# Hovedutvalg for plan - teknisk - landbruk - klima og miljø 2023/40, 24.05.2023

Forslag til "Detaljregulering for Oskleiva - Månefjellet" - 1. gangs behandling

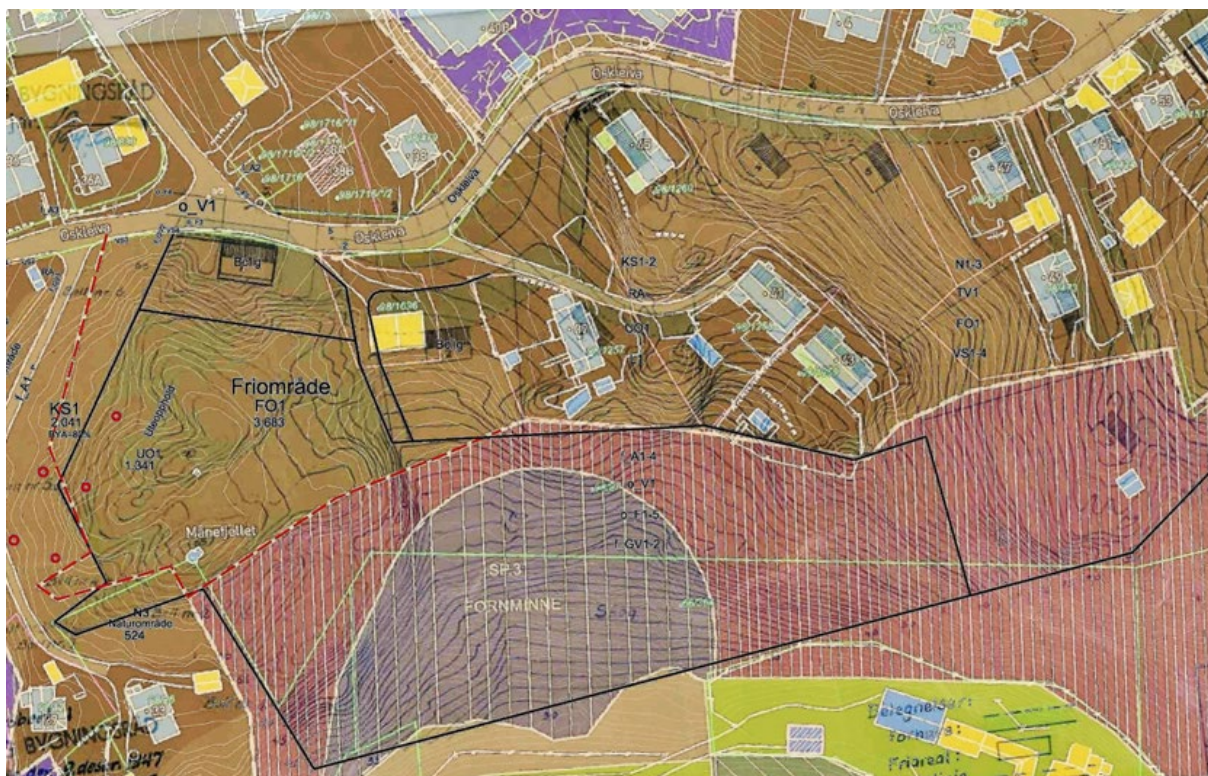
Knausene lå ikke inne som friområde (eller friluftsområde) i kommuneplanens arealdel vedtatt i **2003**.

Det ble lagt inn et større grønnstruktur-areal i ny arealdel **2011** (H-390 er fareområde atomreaktor), fra Tistedal, som ender på Månefjellet.

Eksisterende reguleringsplaner ble lagt til grunn for avgrensning mellom arealformålene – herunder Knausene. Det har i ettertid vist seg at denne reguleringsplanen – som inneholder friområde og boligområde – ble scannet og lagt inn feil.

Rød stiplet linje (i vestre bildekant) viser feildigitalisering, og sort heltrukket linje viser korrekt digitalisering. Det anses som en **særlig grunn**, at grunnlaget for formåls grensene i 2011 (som ble videreført i 2023) ikke var korrekt. I særlig grad når dette rent faktisk angår avgrensningen mot BK1. Dette sammenfaller også med

Dette avviket utgjør en særlig grunn, slik at det rent faktisk **ikke skapes presedens**, som vil kunne sette i gang en stykkevis nedbygging av grønnstrukturen i sentrumsområdet.

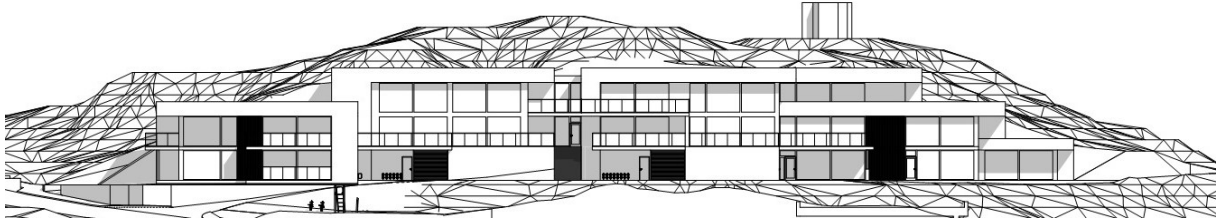
1 Avstanden mellom bebyggelsen i BK1 og Oskleiva økes.

2a Mer konkrete krav til estetikk i felt BK1

2b Sikre oppdeling av volumene og sprang i fasader i tråd med illustrasjonsprosjektet

2c Synliggjøre hva man kan oppnå med reduksjon i høyder på deler av bebyggelsen

3 Bebyggelsen i felt BK2 omarbeides for å ta mer hensyn til omgivelsene. Dette kan skje ..... som en bedre tilpasning til bebyggelsen det planlegges for i felt BK1.

4 Uteområdenes plassering og anvendelighet kvalitetssikres. Felt UTE2 bør utgå. Det arbeides for å finne en bedre løsning for evt. manglende uteområder.

1. I urbane strøk er det ikke uvanlig å ligge ganske tett på gate og fortau med bebyggelsen. Dette vil i så fall også kjøpere være klar over på forhånd. Illustrert bebyggelse til reguleringsplanen er ikke et ferdig prosjekt klar for byggemelding. Bokkvalitet (støy og innsyn) vil vektlegges. Imidlertid er det et ønske om at ny bebyggelse skal knytte seg til Oskleiva, og ikke fjerne seg fra den. Byggegrensen har ikke bestemmelse om at fasadeliv skal legges i den, Det er en maksimal ytre begrensning.

2. a og b. Tillegg til § 5.1, Funksjons- og kvalitetskrav BK1: «Bebyggelsen skal ha oppdeling av volum og sprang i fasader som sikrer variert og spennende arkitektonisk karakter. Bebyggelsen skal ha et moderne uttrykk, som gjenspeiler tidens formspråk.»  
c. Dette er allerede lagt til grunn i prosjektet – se fasadeoppriss av illustrert bebyggelse på BK1.

3. Materialbruk kopiert fra BK1 til BK2.

4. Fjerning av mulighet for uteopphold i en overgangssone mellom friområdet og BK1, samt forbud mot takterrasse på den sentrale bebyggelsen, kombinert med sterk begrensning av byggeområde BK1 (et minimum), gjør det nødvendig med supplerende MUA-områder (uteopphold) for å sikre kommuneplanens bestemmelser. Det er valgt et begrenset område (UTE2) på 175 m<sup>2</sup> som verken kan benyttes til friluftsliv/ utsikt, eller adkomst til utsiktspunktet/ friområdet på Månefjellet. Dett vil bli skjermet med vegetasjon (VS3).
